指摘事項No.5に関する回答-Ts3aユニットに認められる線構造の成因検討(8/12) -

指摘事項No.5に関する回答-M1ユニットに認められる線構造の成因検討(9/12) -

朱書き: 関連する指摘事項 (指摘No.4 (一部), 6及び7 については、補足説明資料にて回答)

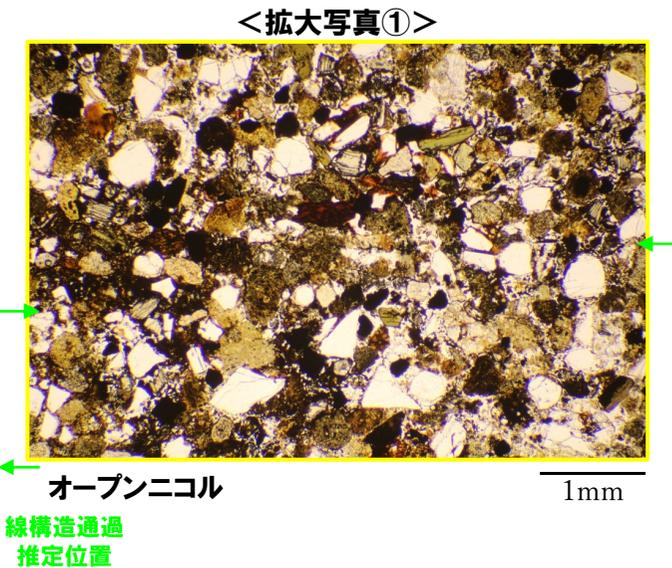
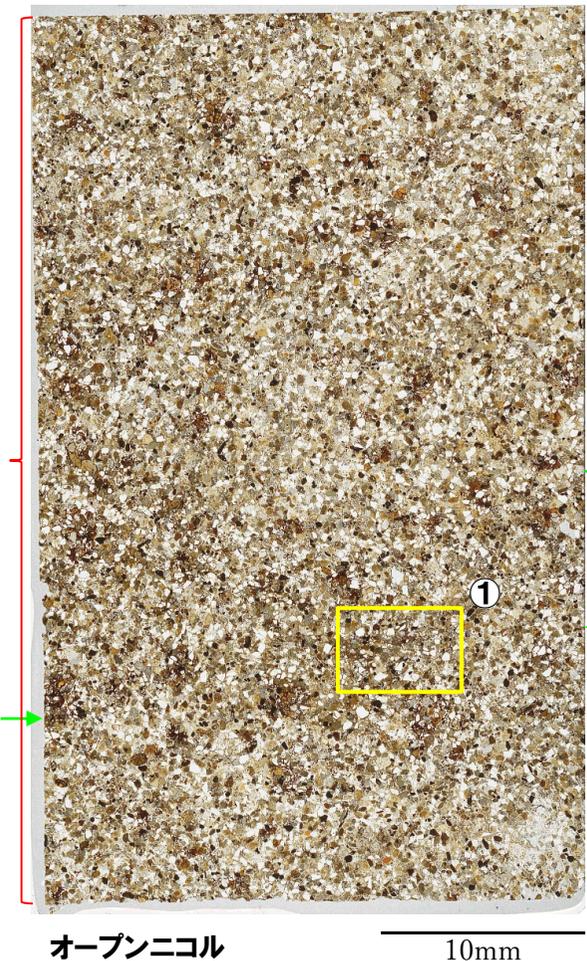
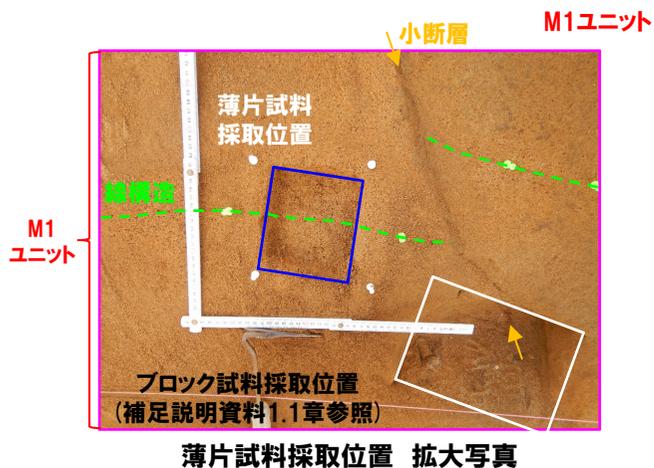
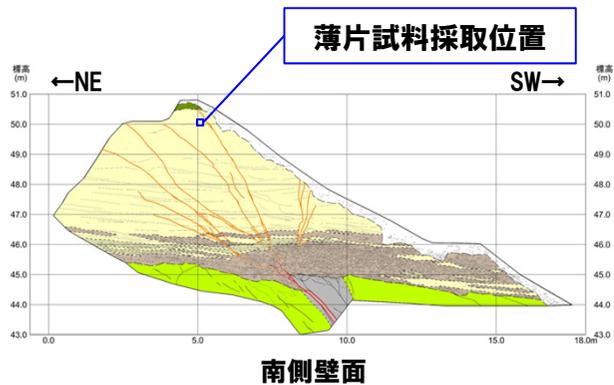
- 南側壁面において、M1ユニット中に認められる線構造について、薄片観察を実施し、成因の検討を実施した。
- 当該構造においては、以下の状況が認められることから、堆積構造であると判断される。
 - ・わずかに砂粒径の碎屑物に定向配列が認められるものの、不明瞭である。
 - ・泥粒径の碎屑物がわずかに多く認められるものの、周辺のM1ユニットと明瞭な差異は認められない。
 - ・粘土鉱物に富む状況は認められない。
 - ・剪断面や複合面構造等の剪断構造は認められない。
